改善箇所説明図

基準不適合発生箇所

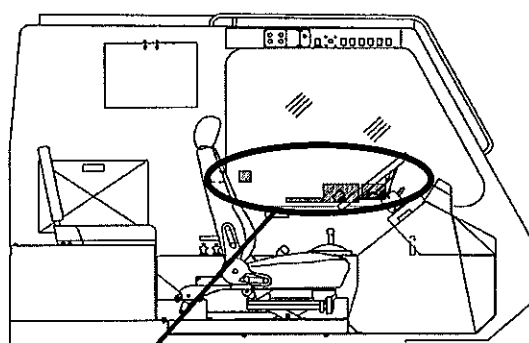
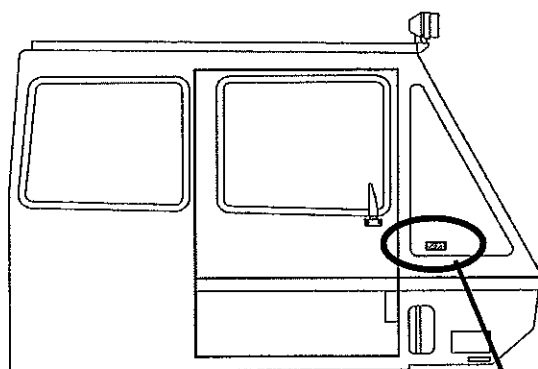
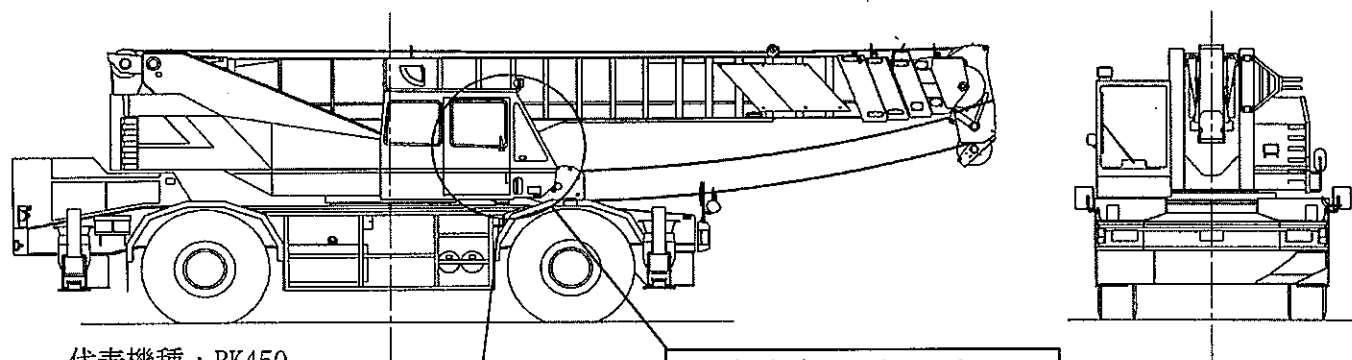
同一不具合車両の型式（機種名）

- ・ R160 (RK160) : 左側のみ貼付
- ・ R200 (RK200) : 左側のみ貼付
- ・ R250 (RK250) : 左側のみ貼付
- ・ R252 (RK250-2) : 左右に貼付
- ・ R450 (RK450) : 左右に貼付

不具合の内容

前面ガラス又は側面ガラスに銘板（注意銘板等）を貼付したため道路運送車両の保安基準に適合していない。

改善の内容

全車両、当該銘板を剥がし、必要なものは適合する位置に貼り直す。

識別：外観上、銘板の有無にて容易に識別が可能のため、特別な識別の追加は行わない。
